MRAe

**Avis sur le projet de Mise en compatibilité du Plan local d'Urbanisme
(MECPLU) de la commune de Bartenheim
emportée par déclaration de projet,
porté par la commune de Bartenheim (68)**

n°MRAe 2024AGE77

Illustration 4: Zonage du périmètre ZAC après la MECPLU.

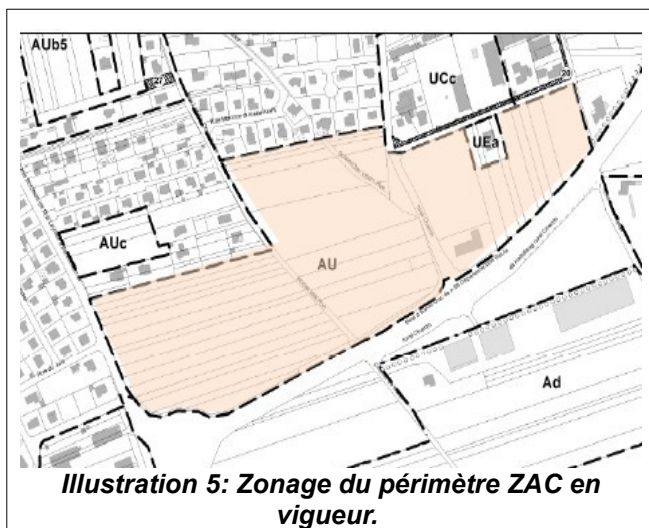
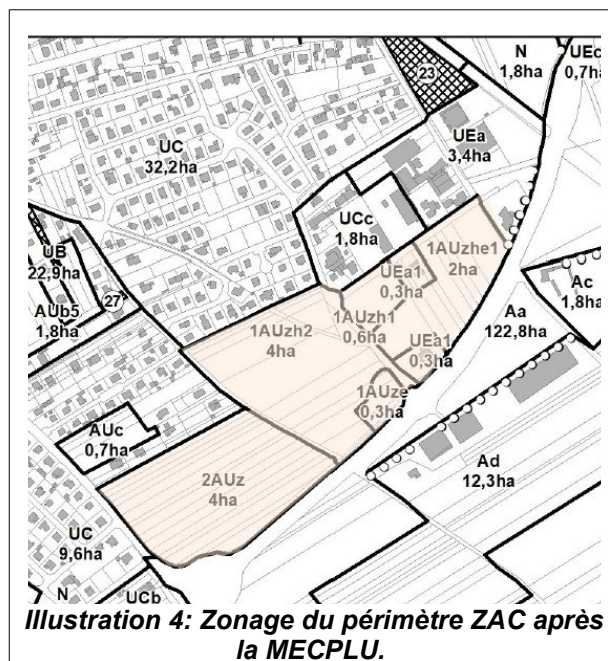
- l'absence de justification concernant le besoin d'ouvrir une réserve foncière de 11 ha pour y implanter des nouveaux logements et activités économiques alors que nombreuses zones sont déjà ouvertes à l'urbanisation et ce dans un souci de maîtrise de la consommation d'espaces ;
- l'absence de prise en compte des nuisances sonores au sein de l'OAP créée ;
- l'absence de vérification de la capacité de la station d'épuration à traiter les eaux usées générées par le projet.

L'Ae estime que si la production de logements semble compatible avec les objectifs du SCoT, cela ne semble pas être le cas de la consommation d'espaces puisque, par extrapolation²⁵, la commune aurait une enveloppe théorique de 12 ha à l'horizon 2030. Or, le PLU dispose d'environ 14 ha de zone à urbaniser encore disponibles, selon le dossier, en plus des 6,6 ha de la zone AU ouverte à l'urbanisation (voir point 3.1 ci-après).

L'Ae recommande de détailler la compatibilité de la MECPLU avec les objectifs chiffrés de production de logements et de consommation d'espaces fixés dans le SCoT, et le cas échéant, de se mettre en compatibilité.

Illustration 7: Zone humides probables. Source : DREAL Grand Est.

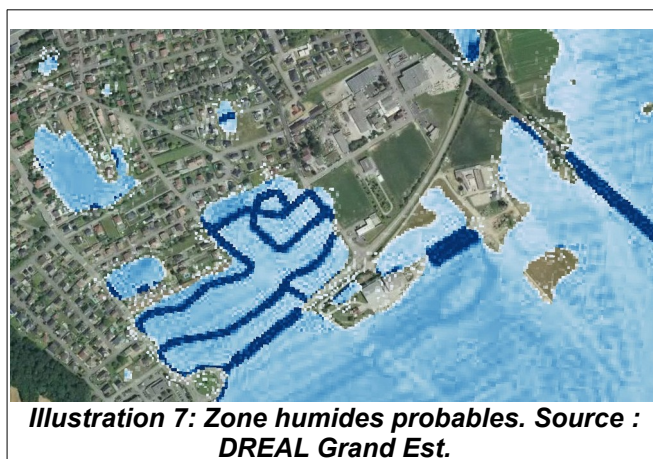
L'Ae ne partage pas cette conclusion dans la mesure où une partie de la zone AU (sous-secteur 1AUzh2, 1AUze et 2AUz) est située en « zone humide probable » selon les [données cartographiques de la DREAL Grand Est](#).

Elle rappelle également la nécessité de délimiter et de caractériser les zones humides par diagnostic pédologique³¹ en plus du critère floristique (non concluant dans le cas de cette zone, dans la mesure où le site est occupé par des cultures) afin de pouvoir effectivement les protéger, dans un contexte de changement climatique et de raréfaction de la ressource en eau.

L'Ae recommande de compléter le diagnostic « zone humide » par des sondages pédologiques sur la zone AU ouverte à l'urbanisation et le cas échéant, de les préserver de tout aménagement pouvant perturber leurs fonctionnalités écosystémiques ainsi que leur zone d'alimentation.
